景観形成の考え方

(仮称)みなとみらい21中央地区37街区開発計画

指摘事項①

指摘事項②

今回案

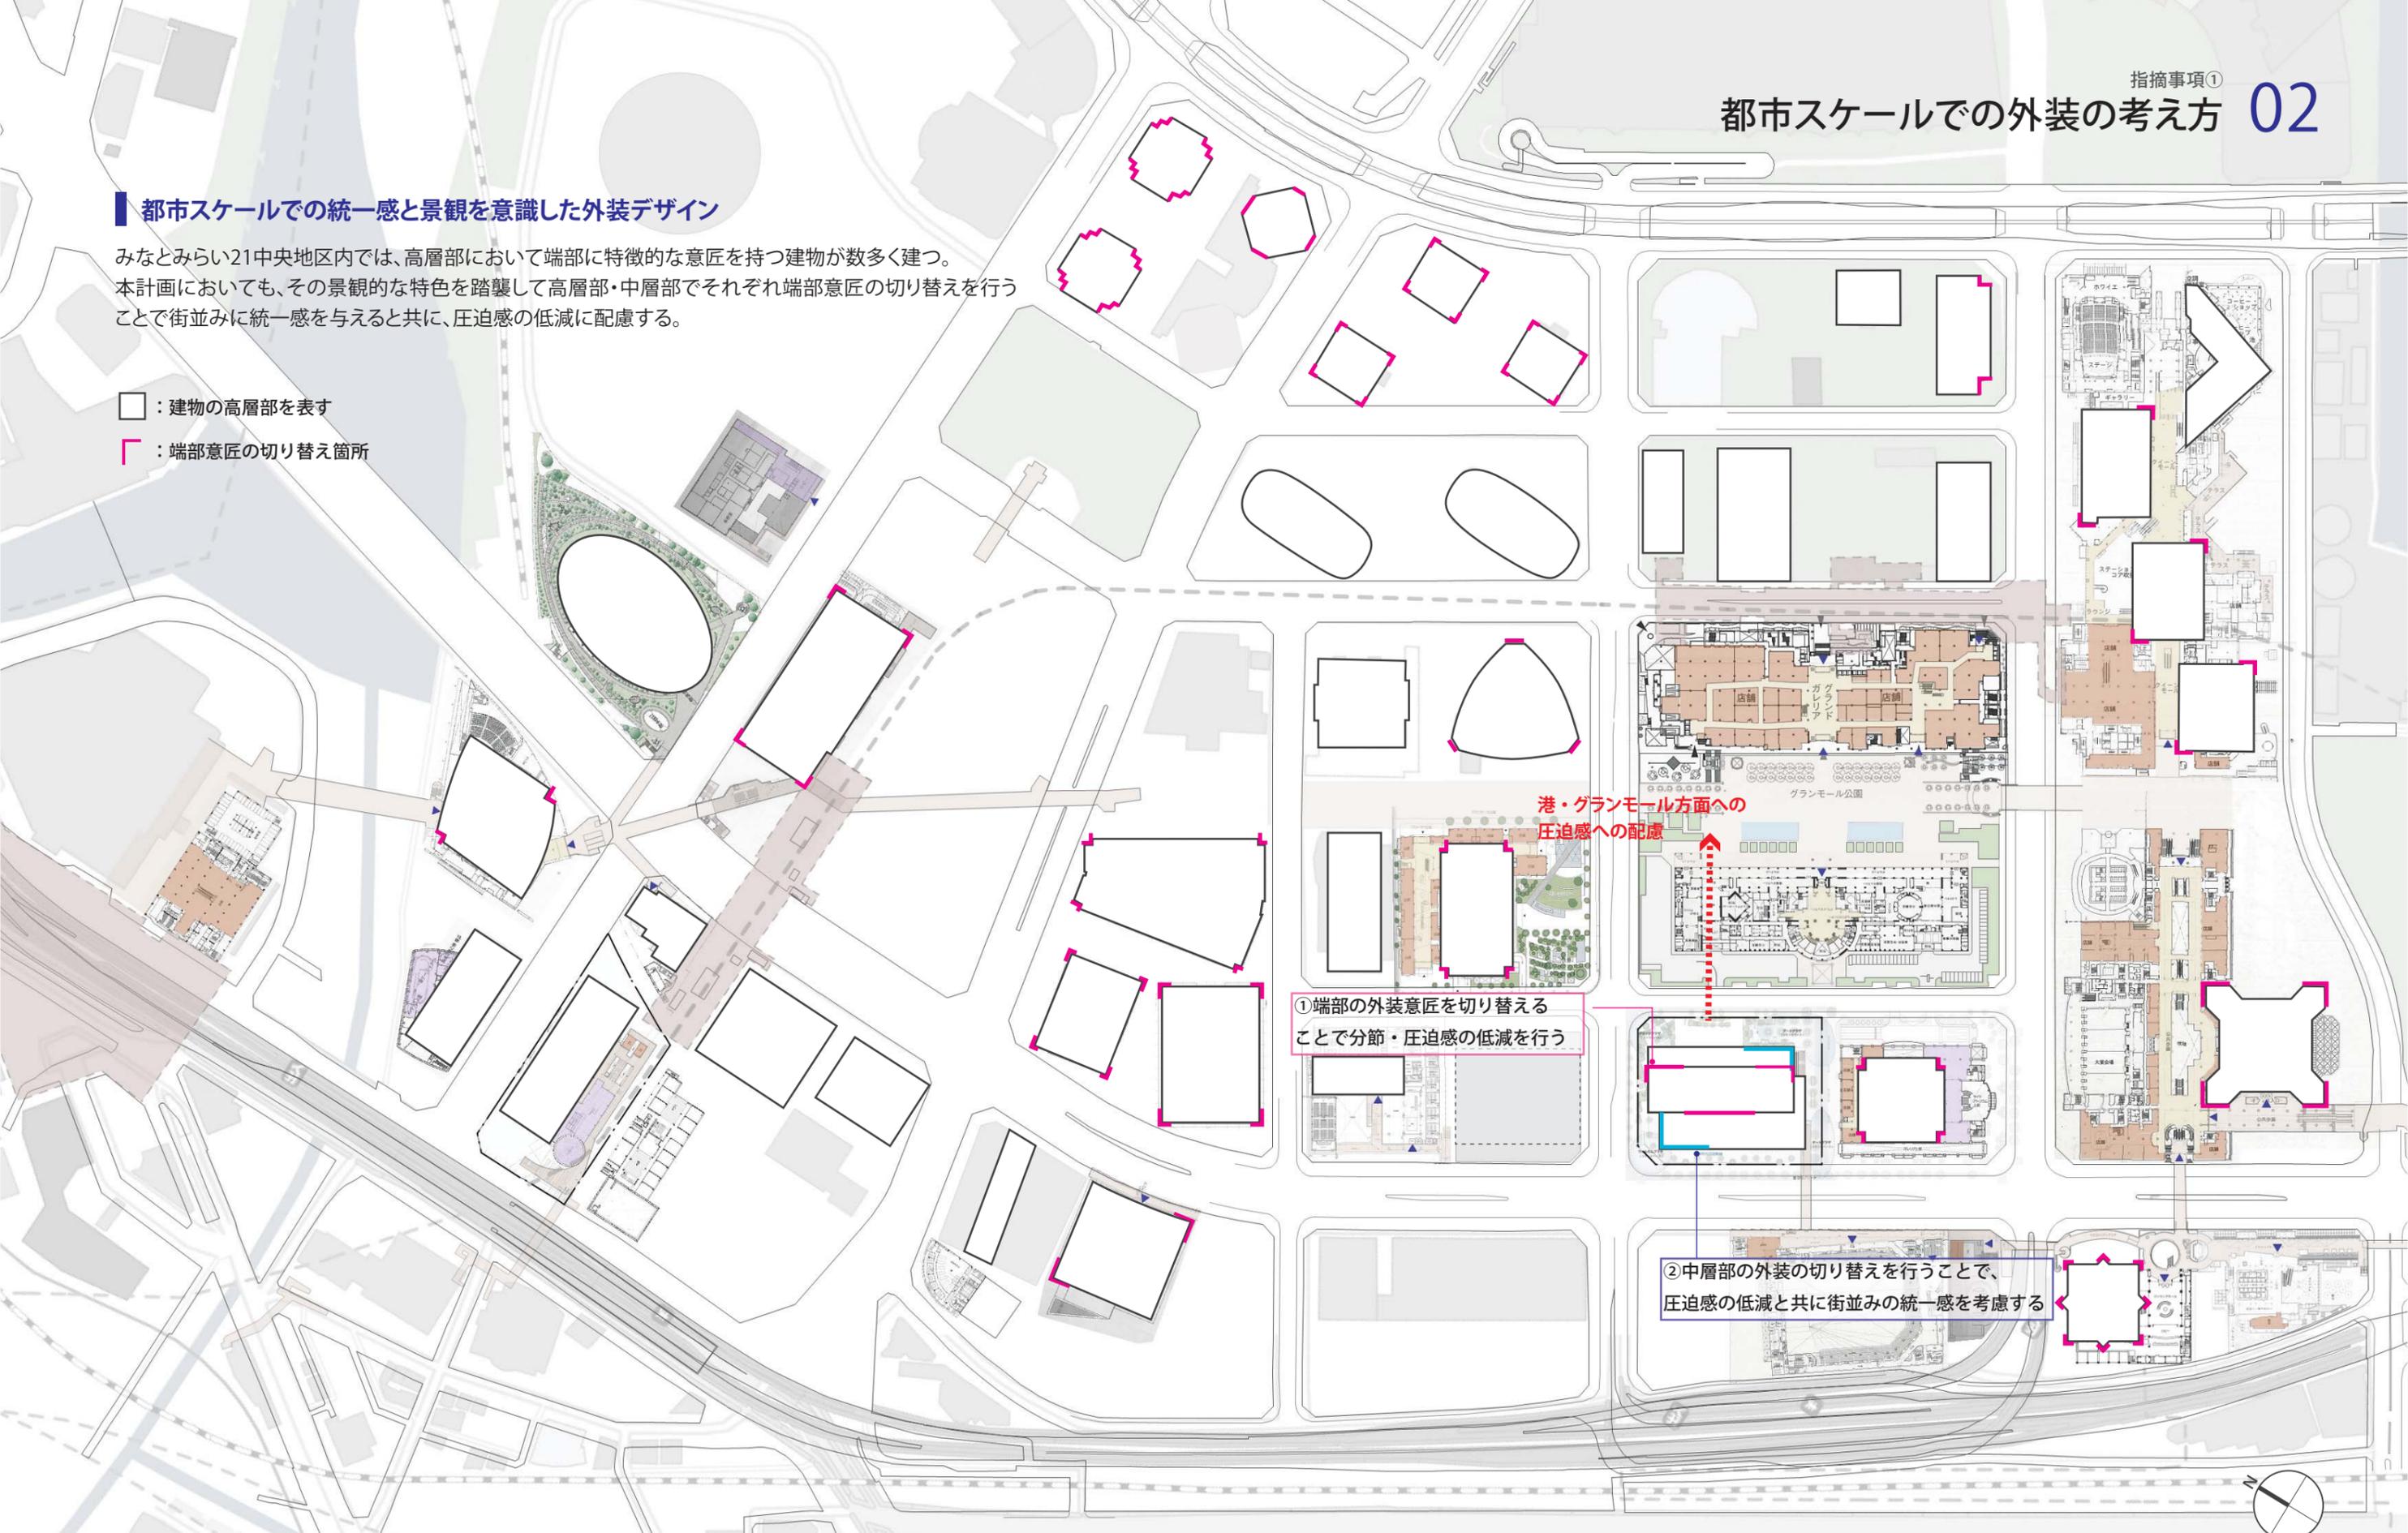
都市スケールでの統一感と景観を意識した外装デザイン

みなとみらい21中央地区内では、高層部において端部に特徴的な意匠を持つ建物が数多く建つ。本計画においても、その景観的特色を踏襲して高層部・中層部でそれぞれ端部意匠の切り替えを行うことで街並みに統一感を与えると共に、圧迫感の低減に配慮する。

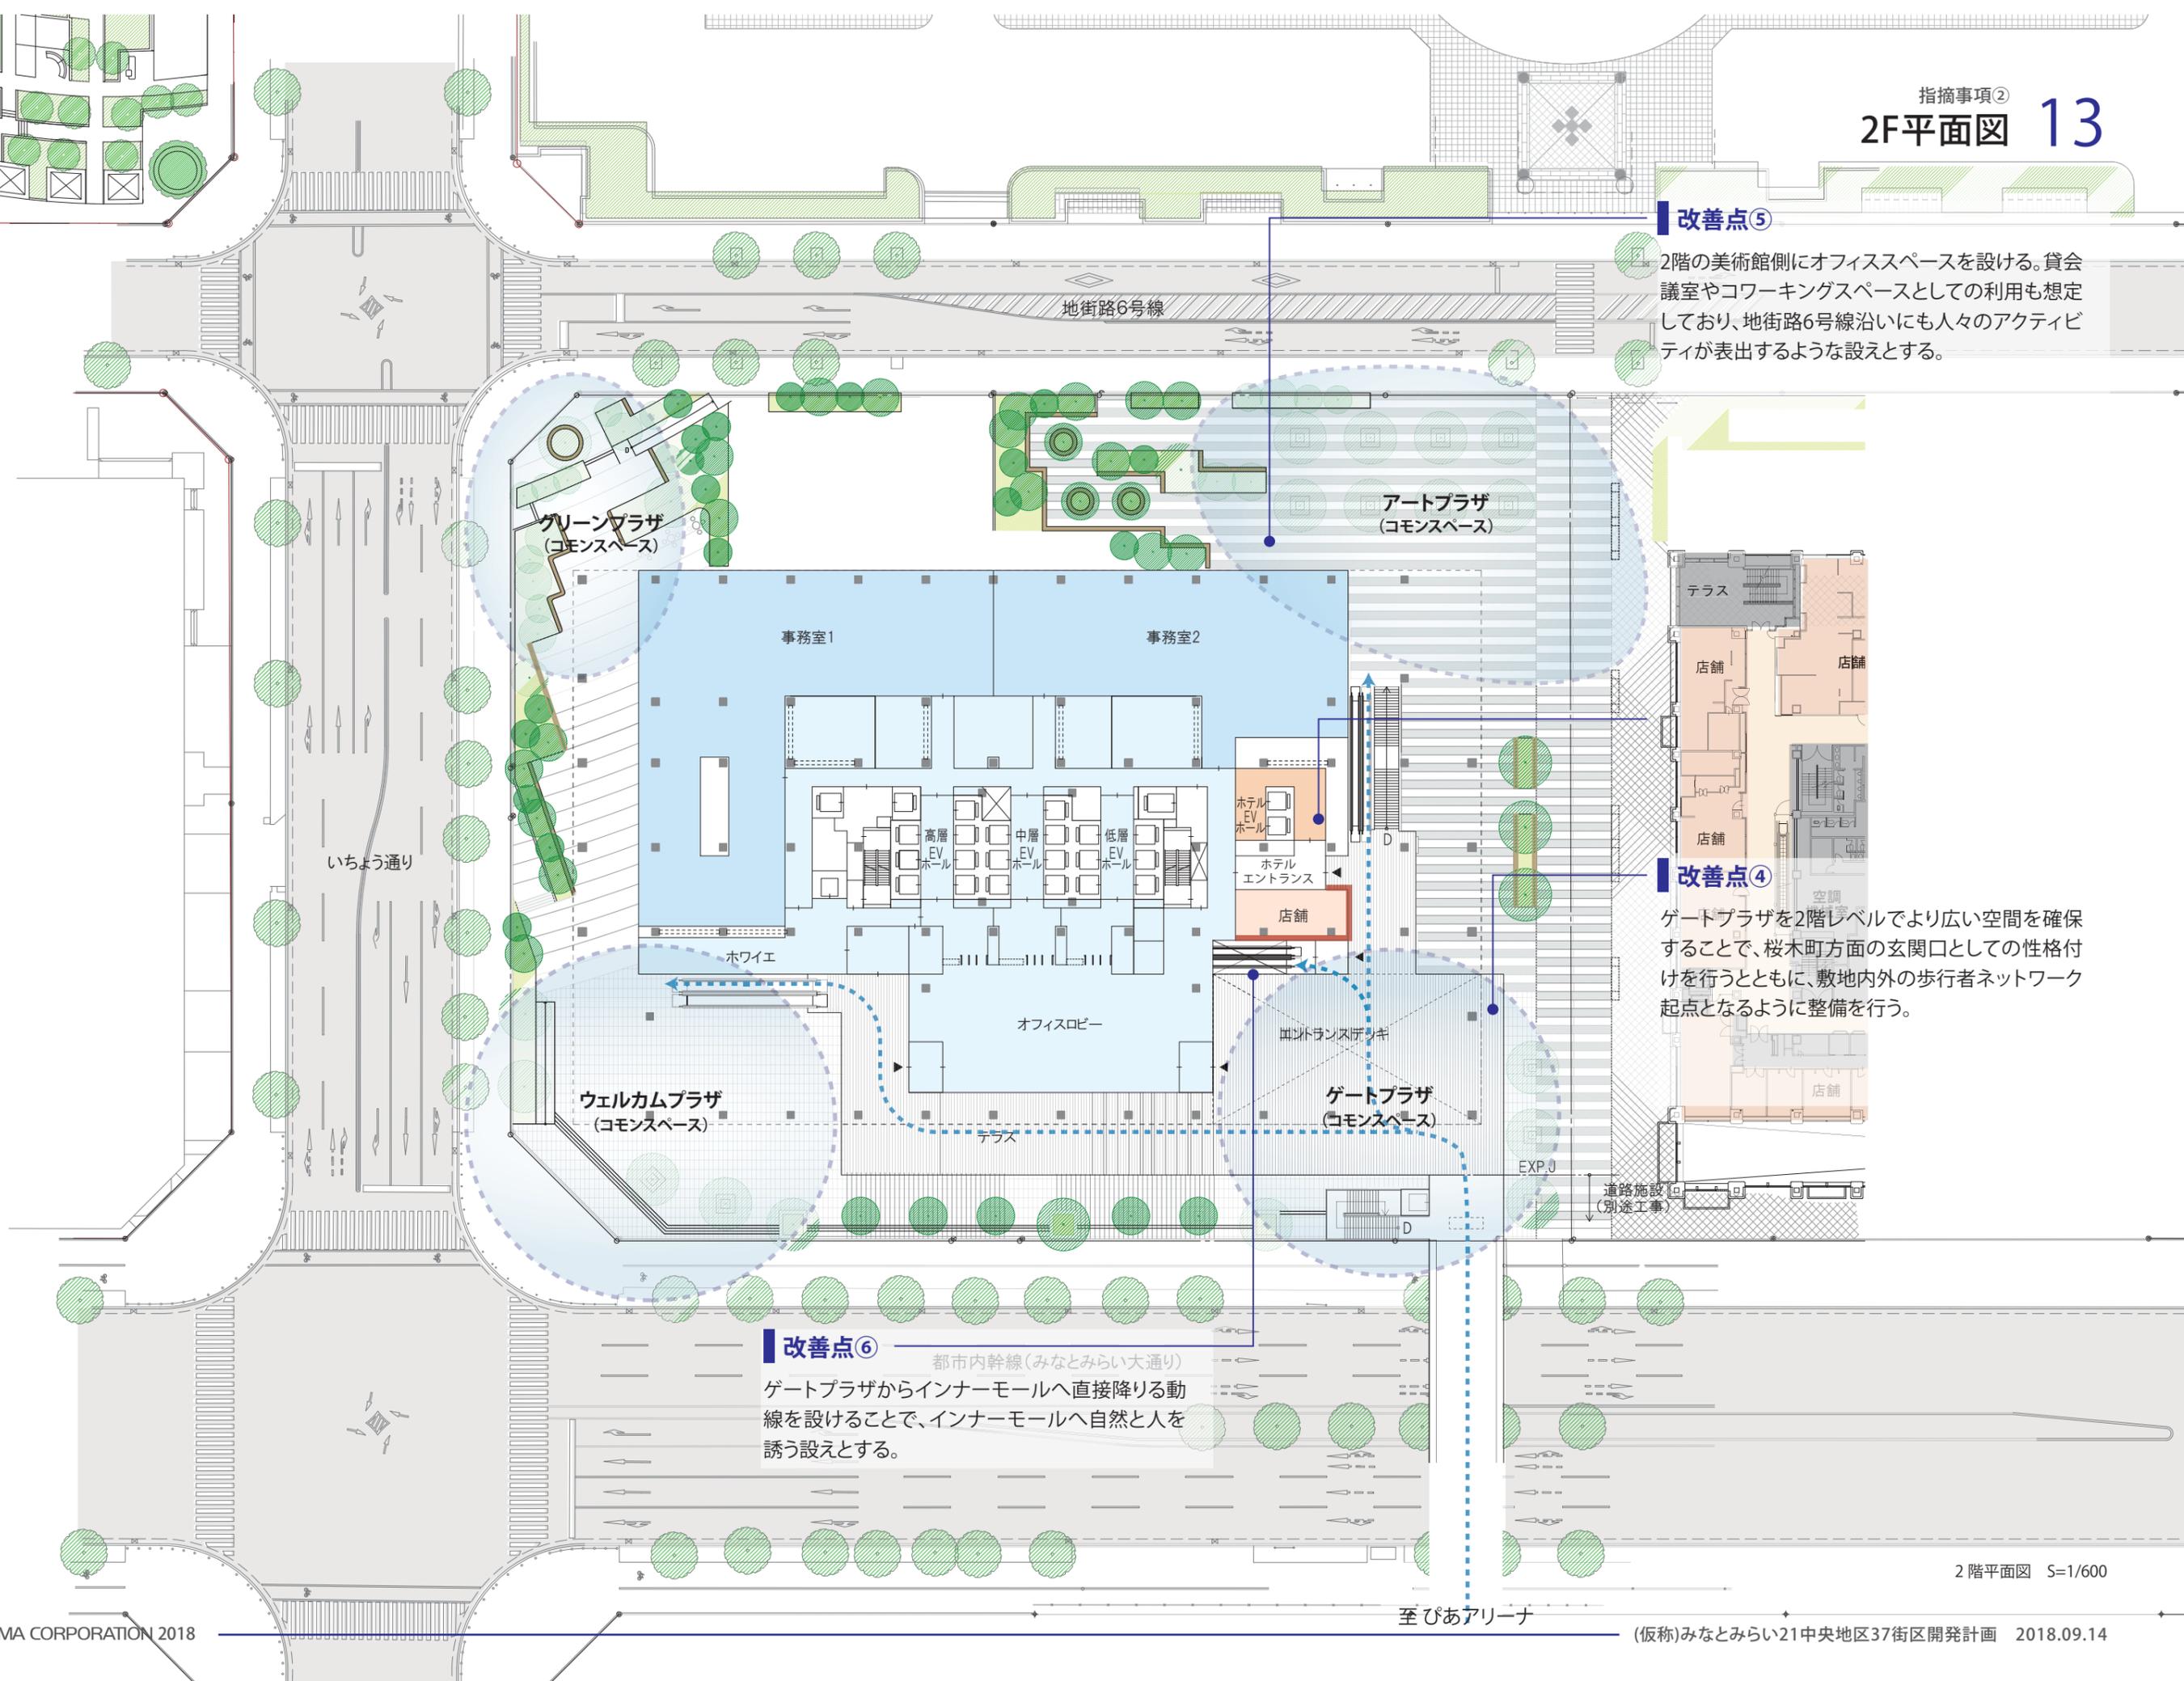
改善点①

前回都市美審時にアートプラザに面していた立体駐車場を地下化することで、アクティビティフロアを配置した。それにより、アートプラザに向けて賑わいを積極的に表出することで、閉鎖的に見えなような設えが可能となる。

改善点③

動線の予測分析から、オフィスのメインの通勤動線をいちよう通り沿いからと位置付け、人の動きがより感じられるようなESCの配置を行う。

改善点②

ウェルカムプラザの面積を広げることで、みなとみらい大通り沿いの玄関口としての性格を強めるとともに、車からの視点も意識して、建物の顔となるようなダイナミックな空間構成とする。

改善点⑤

2階の美術館側にオフィススペースを設ける。貸会議室やコワーキングスペースとしての利用も想定しており、地街路6号線沿いにも人々のアクティビティが表出するような設えとする。

改善点④

ゲートプラザを2階レベルでより広い空間を確保することで、桜木町方面の玄関口としての性格付けを行うとともに、敷地内外の歩行者ネットワーク起点となるように整備を行う。

改善点⑥

都市内幹線(みなとみらい大通り)ゲートプラザからインナーモールへ直接降りる動線を設けることで、インナーモールへ自然と人を誘う設えとする。
